Inspectie verslag van een werf installatie/kast

Plaats van onderzoek		Opdrachtgever	
Straatnaam	Leo Duboisstraat	Naam	Keurmeesters -
Huisnummer	18	Adres	
Busnummer		Mail	info@keurmeesters.be
Postcode	9280	Telefoonnummer	0473821269
Gemeente	Lebbeke		
Land	Belgium

Aard onderzoek: Controlebezoek van een oude huishoudelijke elektrische installatie van een wooneenheid bij verkoop op vraag van de verkoper volgens (KR 08/09/2019) - AREI Boek 1 - 8.4.2 en 8.2.1. en 4.2.4.3.

Afbeelding schakel- en verdeelbord

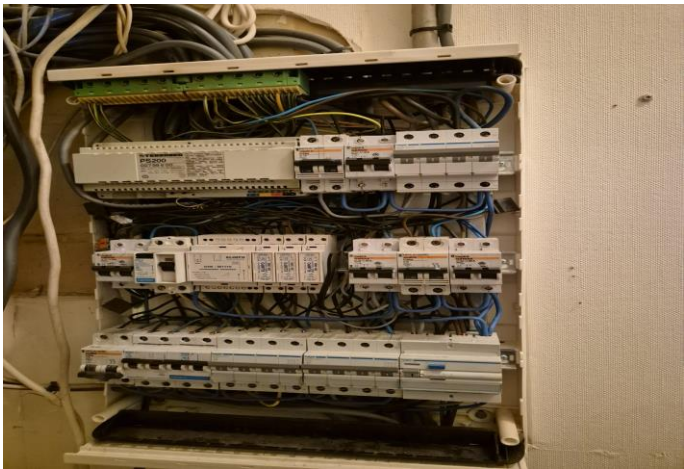
15.03 Verdeelbord is niet van klasse I of II. (Boek 1 Onderafdeling 5.3.5.1.A.)
15.04 Verdeelbord is niet voorzien van een achterwand. (Boek 1 Onderafdeling 5.3.5.1.A.)

15.09 De genakbare, naakte onder spanning staande delen zijn onvoldoende afgeschermd. (Boek 1 Afdeling 5.1.4. en 4.2.2.3.)
15.10 Verdeelbord dient vervangen te worden, de beschermingsgraad tegen rechtstreekse aanraking is onvoldoende. (Boek 1 Onderafdeling 4.2.2.3.)

15.13 De nominale spanning dient duidelijk vermeld te worden op een oordeelkundig gekozen plaats. (Boek 1 Onderafdeling 3.1.3.3.)
17.02 De smeltzekeringhouders of houders van kleine vermogensschakelaars met pennen met een sectie kleiner dan 10mm ² dienen voorzien te worden van kalibreerlementen. (Boek 1 Onderafdeling 5.3.5.5.A.)
